**Nota van inspraak en overleg**  
**Voorontwerpbestemmingsplan**  
**Bestemmingsplan Nagtegael**

Bij besluit van 11 september 2012 hebben Burgemeester en Wethouders ingestemd met het voorontwerpbestemmingsplan Bestemmingsplan Nagtegael en deze voor vooroverleg (ex art. 3.1.1. Bro) en inspraak (art. 2 lid 1 Inspraakverordening Midden-Drenthe 2006) in procedure te brengen.

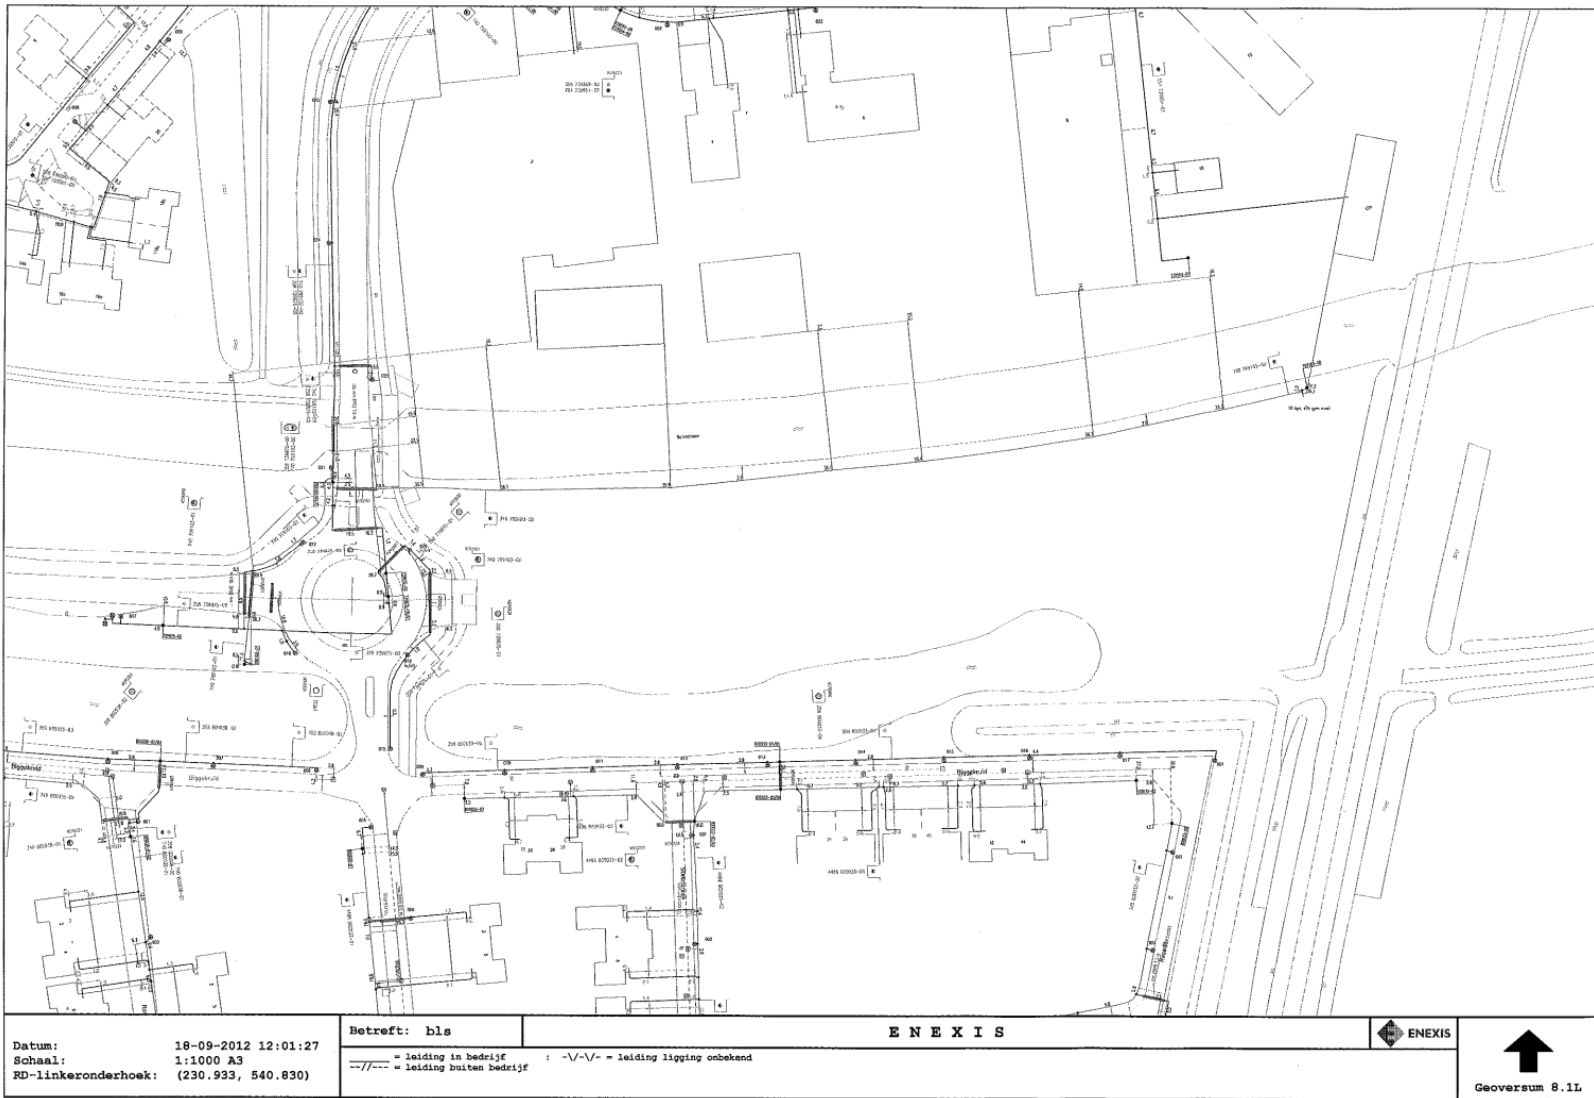
<b>TOELICHTING</b>	
Artikel 3.3.9 Toelichting: Afkoppelplannen is voor de wijk Nagtegael niet aan de orde	Gedeelte met betrekking tot afkoppelplannen verwijderen
Artikel 6.2 bestemming Wonen – 2	Schrijffout moet zijn 700 m3
Bijlage 7 Beeldkwaliteitsplan, schrijffout onder kopje karakteristiek	Ui wijzigen in uit
<b>REGELS</b>	
Bij artikel 1 begrippen toevoegen:	<b>erker:</b> een uitbouw van de gevel van het hoofdgebouw;
Bij begrippen peil toevoegen lid d	1.47 lid d bij aan- of uitbouwen, bijgebouwen en overkappingen bij of aan een bestaande woning de bestaande peilmaat van de woning of het maaiveld;
Bij begrippen toevoegen	<i>Cultuurgrond:</i> Grasland, akkerbouw- en tuinbouwgronden, die bedrijfsmatig dan wel hobbymatig in gebruik zijn;
Toevoegen bij artikel 5.2 lid b: Bouwregels Groen	a gebouwen ten behoeve van nutsvoorzieningen, met dien verstande dat: 1 de oppervlakte per gebouw zal ten hoogste 15 m <sup>2</sup> bedragen; 2 de bouwhoogte mag ten hoogste 3 m bedragen.

Toevoegen bij Groen artikel 5.2 lid b: bouwregels	Toevoegen: de bouwhoogte van vlaggenmasten zal ten hoogste 6 m bedragen
Verwijderen uit Verkeer artikel 6.2 lid b sub 2	Verwijderen: De bouwhoogte van speelvoorzieningen zal ten hoogste 5 meter bedragen
Verwijderen uit Verkeer – verblijfsgebied artikel 7.2 lid b sub 2:	Verwijderen: De bouwhoogte van speelvoorzieningen zal ten hoogste 5 meter bedragen
Verwijderen uit Verkeer – voet/fietspad artikel 8.2 lid b sub 2:	Verwijderen: De bouwhoogte van speelvoorzieningen zal
